**REPÚBLICA DE CHILE
DIRECCIÓN REGIONAL
SERVICIO DE EVALUACIÓN AMBIENTAL
REGIÓN DE ATACAMA**

**RESUELVE CONSULTA DE
PERTINENCIA DE INGRESO AL SEIA,
PROYECTO “MODIFICACIÓN DE
PROYECTO PARQUE SOLAR RÍO
ESCONDIDO”.**

RESOLUCIÓN EXENTA

Figura 2 Ubicación Badenes y cambio de Paneles propuesto

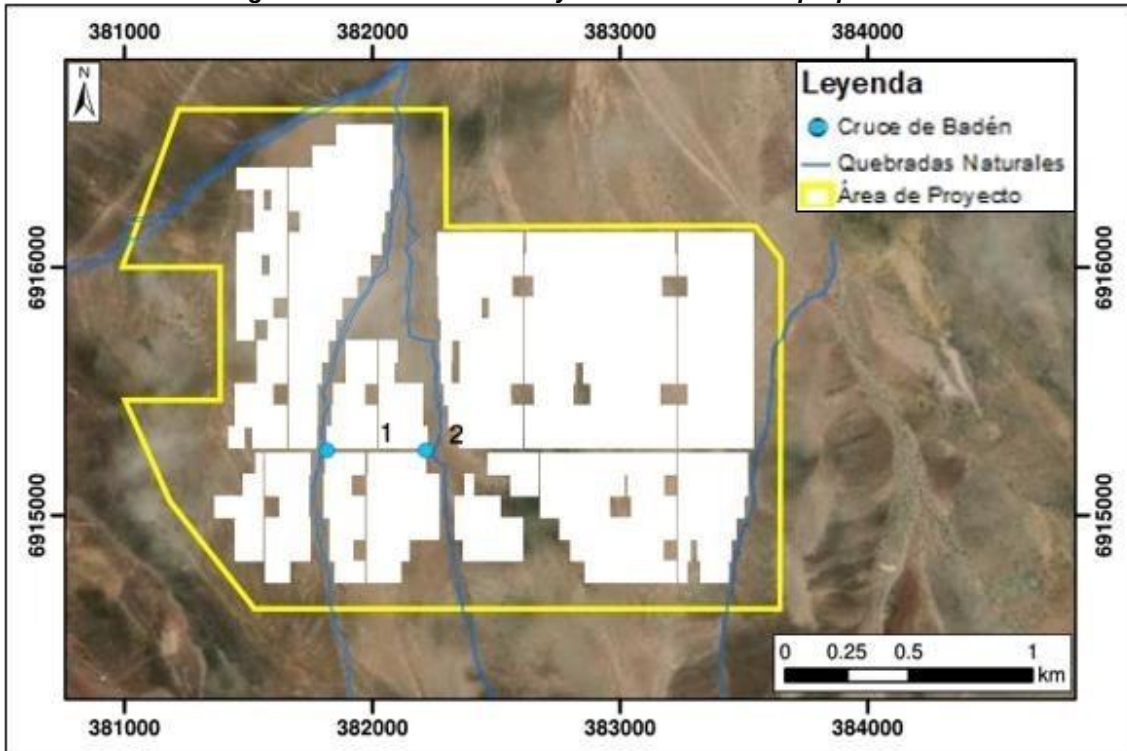
- **Cambio de las obras contenidas en los PAS 156 y 157 del Proyecto original**, por cuanto ya no se construirán los canales de contorno comprometidos, sino que serán 2 badenes puntuales. Esta modificación se debe a que las obras proyectadas

inicialmente no tendrían la capacidad hidráulica para soportar un evento de precipitación extremo, descartándose la opción de construir las obras de saneamiento, asociados a los canales de contorno comprometidos y reemplazarlas por la mantención de los cauces naturales que atraviesan el predio y sólo realizar intervenciones puntuales, tipo baden, para asegurar la conectividad interna del parque (caminos y cableados).

La figura 2 a continuación, muestra la ubicación de los nuevos badenes propuestos, incluyendo la modificación de la ubicación de los paneles solares.

Figura 3 Perfil tipo del Badén propuesto.

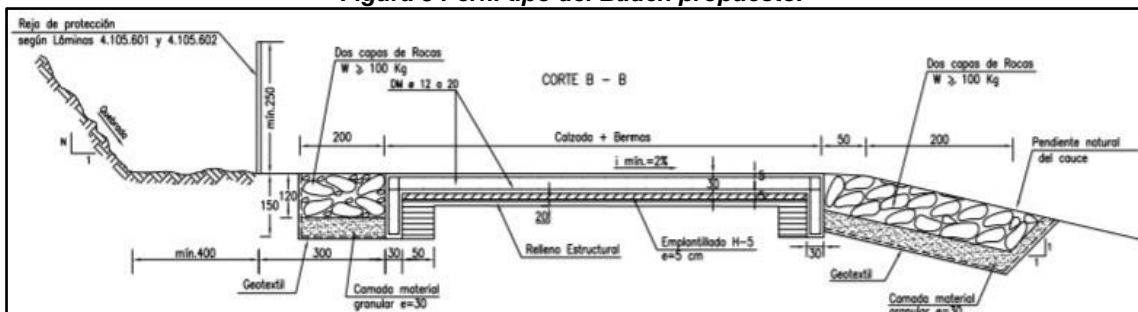
Estos badenes serán de 5 m de ancho cada uno, con una pendiente en sentido del cauce de un 3%. La obra se diseñó para un período de retorno de 100 años y se verificó para un período de retorno de 150 años. El largo del enrocado se ha definido según las recomendaciones del Manual de Carreteras. (Figura 3)

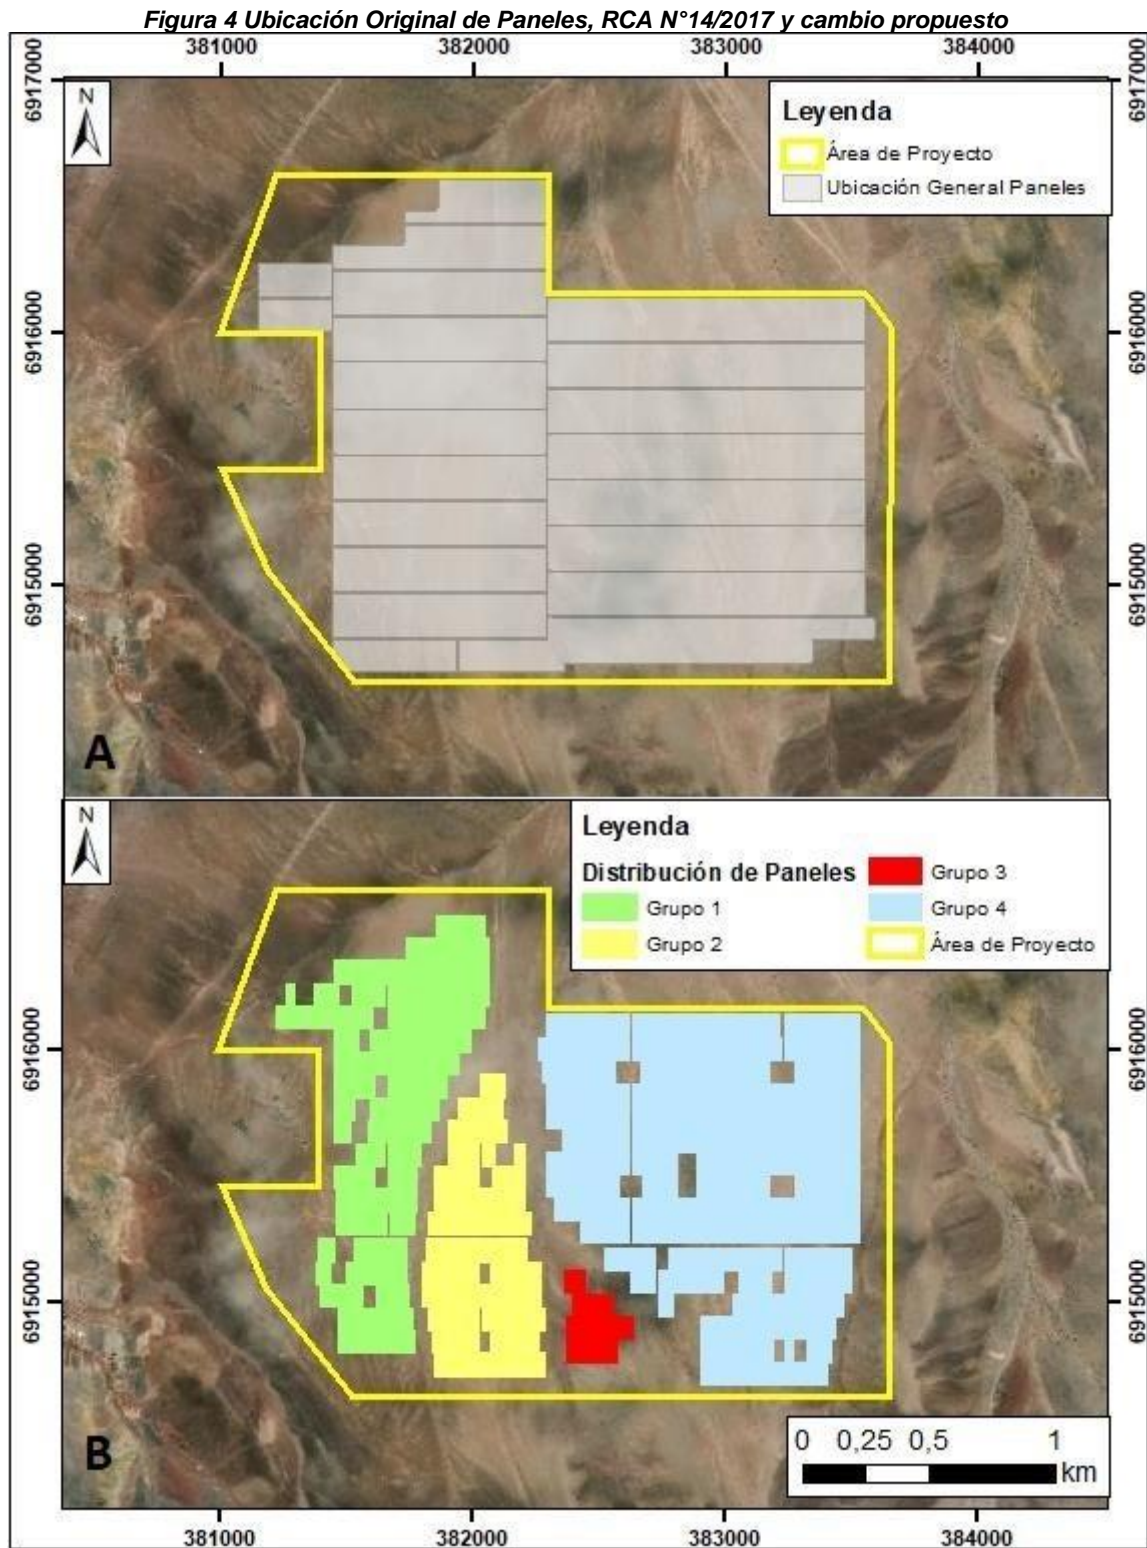
- Modificación de la distribución de los paneles solares en el predio.** Con la realización de los badenes, es necesario redistribuir los paneles solares, los cuales mantendrán una distancia prudente de las quebradas que atraviesan el predio, respetando las cotas de inundación en año normal y ante eventos extremos, a fin de mantener las condiciones hidráulicas naturales de las cuencas. La comparación entre la ubicación original de los paneles y la propuesta puede verse en la siguiente figura.

Este cambio implica una disminución de aproximadamente un 18% en la superficie efectivamente ocupada por los paneles solares de 3.365.500 m² a 2.771.590,4 m². Las coordenadas de la nueva distribución de los paneles, se presenta en la Tabla 10 de la Consulta de pertinencia presentada por el Titular.

Figura 5 Comparación Obras dentro de Área de Subestación

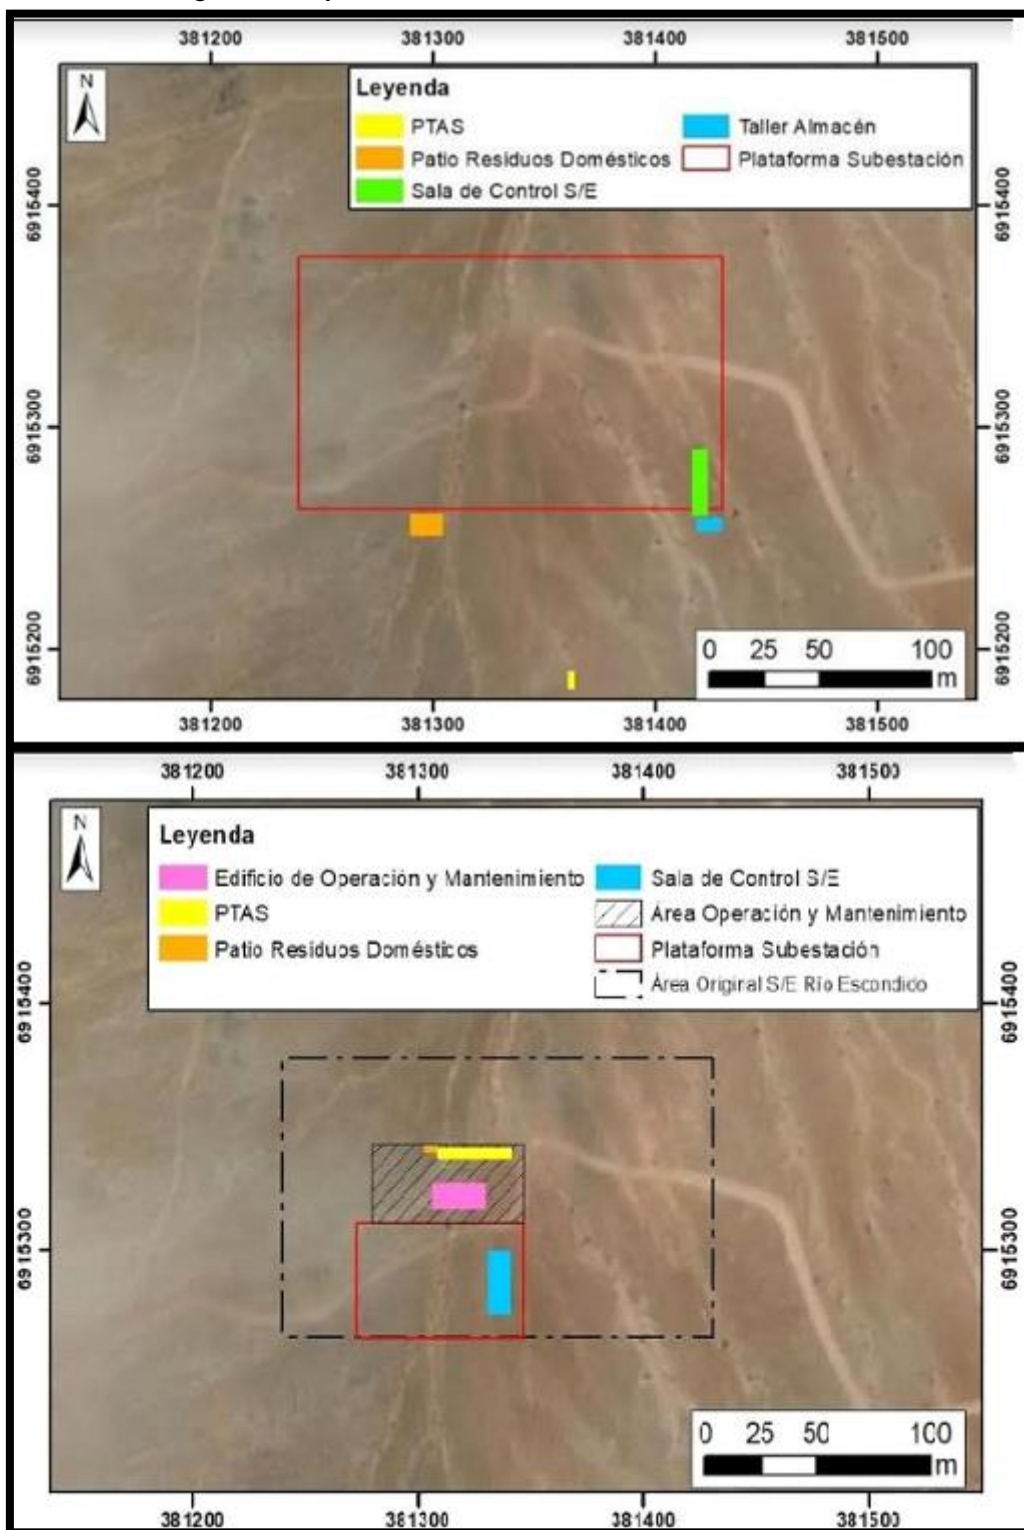
El edificio denominado "Taller-Almacén", definido en RCA N°14/2017 ya no será considerado dentro de las instalaciones de la subestación y el área de la Sala de control Subestación Eléctrica será modificada en su ubicación y superficie, pasando de 210 m², según lo indicado en RCA N°14/2017 a 270 m², según lo indicado en esta consulta de pertinencia.

La **Tabla 2Figura 5** que se presenta a continuación, muestra la comparación entre obras definidas por la RCA N°14/2017 y las modificaciones a la subestación incorporadas en la actual consulta de pertinencia.

Figura 6 Trazado Original y modificación propuesta Camino de Acceso

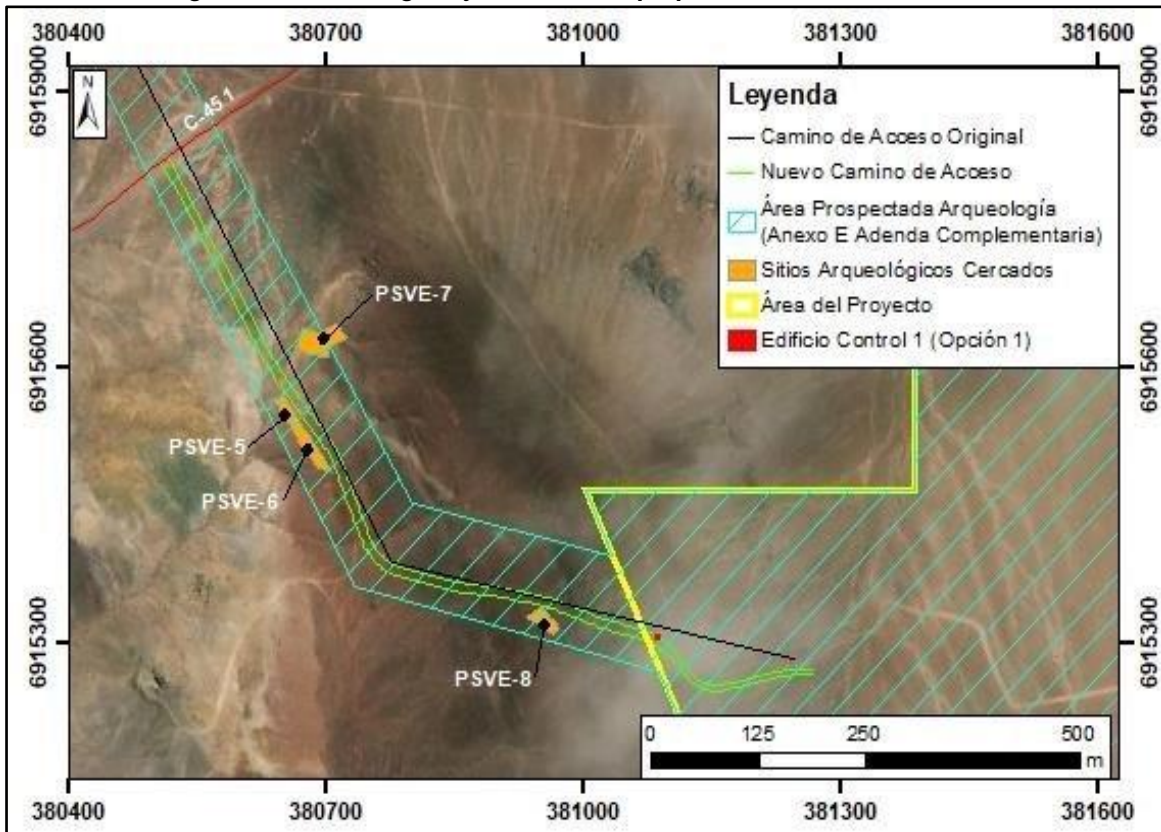
- **Modificación del trazado del camino de acceso al parque solar:** Durante las labores de cercado, seguimiento y registro, se identificaron en detalle los sitios arqueológicos registrados en la caracterización del Proyecto original (sitios PSVE-5, PSVE-6, PSVE-7 y PSVE-8), por lo que se realiza esta modificación a fin de no correr riesgos de afectación a éstos durante las labores de construcción.

Respecto al camino de acceso al predio, en la DIA se presentó un trazado recto, con dirección sureste desde la Ruta C-451 hasta el punto de acceso al predio, contando con una carpeta granular de cinco metros de ancho, compuesta principalmente por suelo compactado sin asfaltar, realizando un escarpe de unos 20 cm para remover el material suelto de la superficie y el cual será llevado hacia los costados del mismo camino, permitiendo generar una barrera para que se respete el camino asignado y no se generen caminos alternativos. Este camino tendría una longitud de 997 (m), tal como se muestra en la **Figura 6**. Las coordenadas de dicho camino se presentan además en la Tabla 16 de la Consulta de Pertinencia presentada por el Titular.

El nuevo camino de acceso contará con una carpeta granular de cinco (5) metros de ancho. Para su habilitación se realizará un escarpe de unos 20 cm para remover el material suelto de la superficie de igual forma que lo indicado por RCA N°14/2017, su longitud total será de 1.047 metros.
